С 14 октября в России в продажу поступили модифицированные счетчики банкнот Magner 15.

По итогам предложенных замечаний и исправлений конструкторами корпорации «Magner International» были внесены следующие доработки, которые уже реализованы в серийном выпуске.

Общий вид.

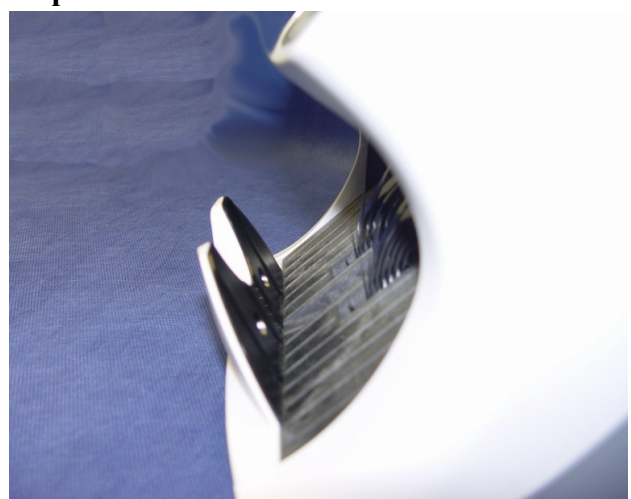
Magner 15 предыдущей конструкции.

Magner 15 новой конструкции.

Приемный карман.

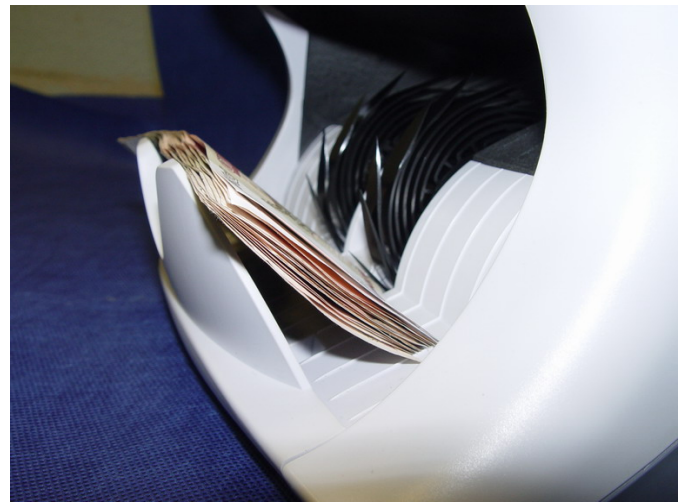
Изменение 1. В новой конструкции увеличена номинальная мощность блока питания с 40 Вт до 65 Вт. Это позволяет избежать перегрузок блока питания при работе в любом режиме и при любых нагрузках. В итоге при испытаниях новая конструкция показала безотказную работу при любых условиях эксплуатации.

Тракт укладчика предыдущей конструкции Magner 15.

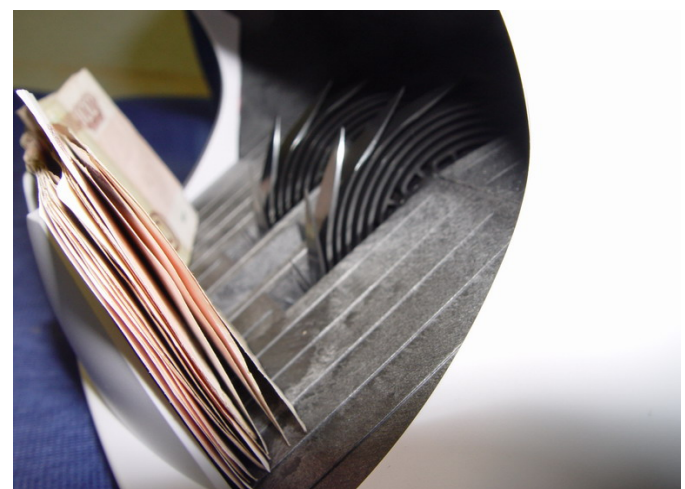
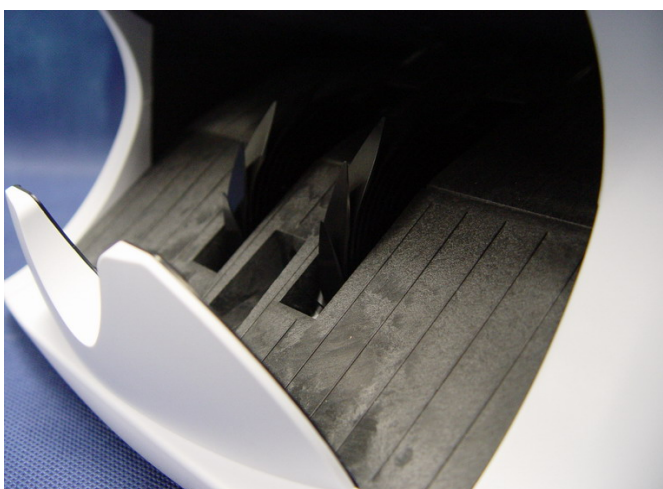
Изменение 2. В новой машине изменена конструкция приемного кармана. В карман в продолжение тракта добавлена плоскость - вставка (выполненная из угленаполненного пластика), которая не дает банкнотам застревать на выходе с колеса укладчика. Т.о. все банкноты укладываются вертикально в упор и не мешают работе колеса укладчика. Т.к. данная вставка, как и все шасси прибора, выполнено из токо-проводящего пластика, улучшен отвод статического электричества, вносящий помехи в работу электроники. В итоге решена проблема и укладки, и посторонних шумов, и стабильности работы электроники.

Тракт укладчика новой конструкции Magner 15.

Упор приемного кармана предыдущей конструкции Magner 15.

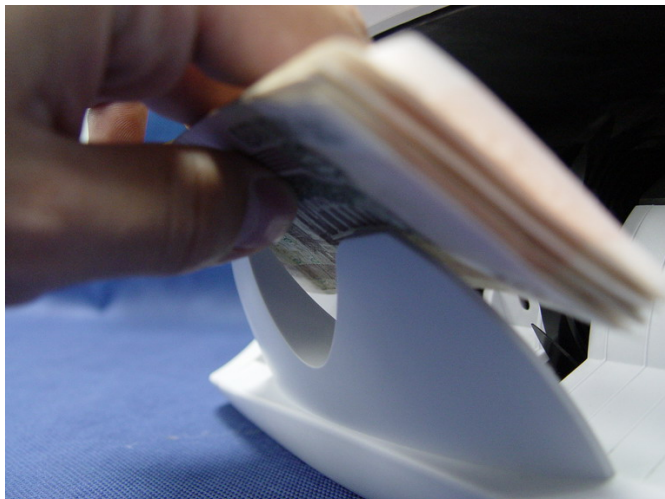
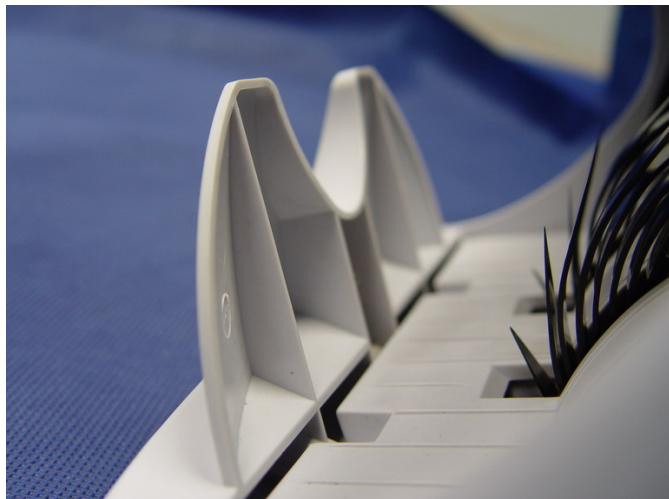
Изменение 3. В новой конструкции на упор установлена заглушка, закрывающая острые края упора и его полости и препятствуя попаданию грязи. В итоге какой-либо износ банкнот об острые грани упора устранен и грязь от укладываемых банкнот не забивается в полости.

Упор приемного кармана новой конструкции Magner 15.
